KAMADA SIGNAL APPLIANCES CO.,LTD.  
鎌田信号機株式会社

## LED信号灯：青緑LED変更のお知らせ

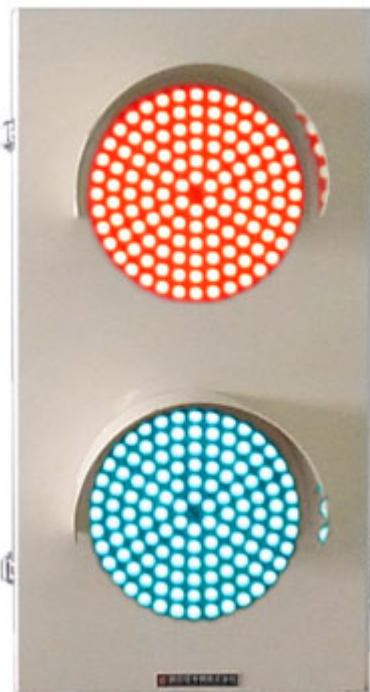
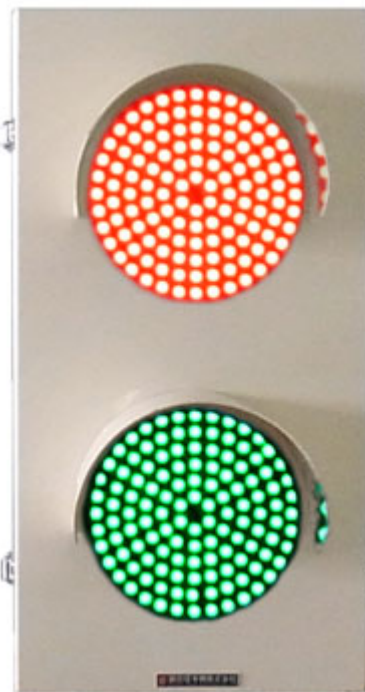
LED信号灯に使用しております青緑LEDのメーカー生産終了に伴い、青緑LEDを変更する事となりました。

仕様：波長 500nm→505nm(標準値) 青色から、やや緑色にシフトします  
：輝度に変更はございません

変更前(従来品)

変更後(2013年8月以降順次)
